COMUNE DI
COLLESALVETTI
PROVINCIA DI LIVORNO

PARERE ISTRUTTORIO COMUNE DI COLLESALVETTI

OGGETTO : [ID_VIP: 9362] Procedimento di Valutazione di Impatto Ambientale ai sensi dell'art. 23 del D.Lgs 152/2006 e ss.mm.ii. relativo al progetto denominato "Bioraffineria Livorno: realizzazione, all'interno dell'area di pertinenza della Raffineria di Livorno, di una sezione di bioraffineria destinata alla produzione biocarburanti". Proponente: Eni S.p.A. Raffineria di Livorno.

Figura_1

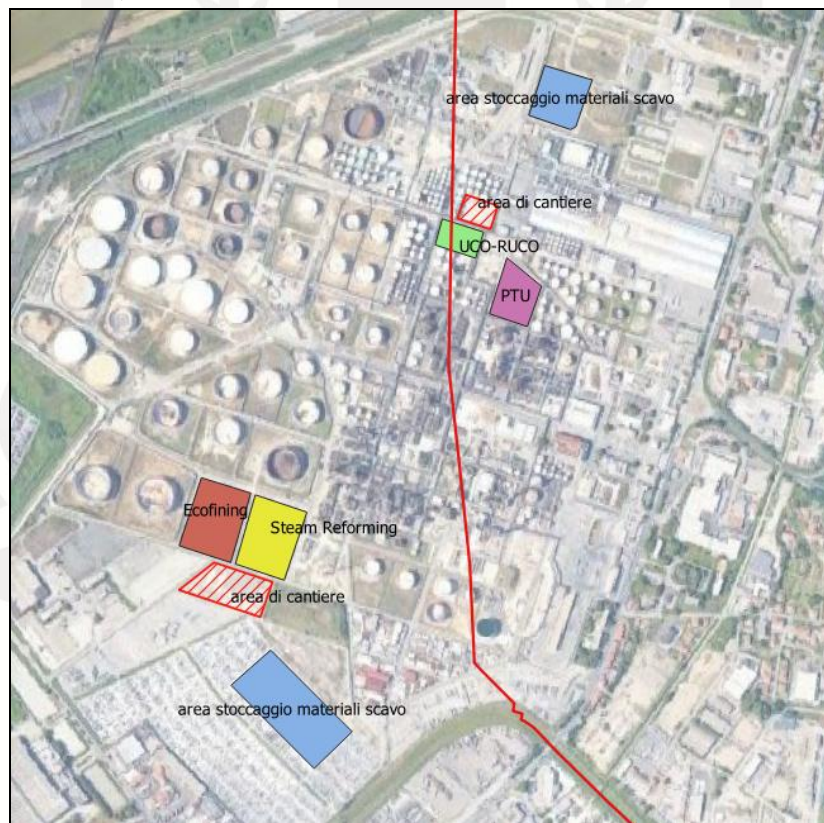
1.1 Dall’analisi della di inquadramento tipografico n.01.02 si evince che all’interno del Comune di Collesalveti verranno realizzati i seguenti impianti/opere provvisorie (v. figura_1):

- impianto “PTU”: sezione di pretrattamento delle alimentazioni (PTU – Pre Treater Unit);
- impianto “UCO-RUCO”: sezione End of Waste (EoW) per il ricondizionamento degli UCO (Used Cooking Oil) da impiegare come alimentazioni;
- un’area di cantiere;
- un’area di stoccaggio del materiale di scavo;
- opere di interconnessione con reti e facilities già esistenti nell’attuale raffineria di Livorno.

- 1.6 Si evidenzia che non è stato prodotto alcun elaborato in cui si riporta il dimensionamento dell'impianto a fini urbanistici-edilizi (SUL, SE, SC) pertanto non è possibile verificare se i parametri indicati all'art.104 delle NN.TT.AA del RU sono rispettati così come il dimensionamento massimo del PS vigente e relativa norma di salvaguardia; pertanto nell'ambito dello S.I.A. risulta necessario integrare la documentazione con la verifica della piena coerenza con gli SS.UU. (P.S. e R.U.).

- A. Integrare la documentazione con la verifica della piena coerenza con gli SS.UU. (P.S. e R.U.).
- B. Al fine di definire i criteri di sicurezza idraulica delle opere in progetto, si ritiene necessario che vengano svolte ulteriori valutazioni che dimostrino la fattibilità idraulica degli interventi in progetto e che sia definita nel dettaglio la tipologia delle misure di mitigazione del rischio idraulico, valutandone attentamente l'efficacia in relazione alle condizioni morfologiche, idrogeologiche e idrografiche dell'area, e il non aggravio del rischio per le aree limitrofe.
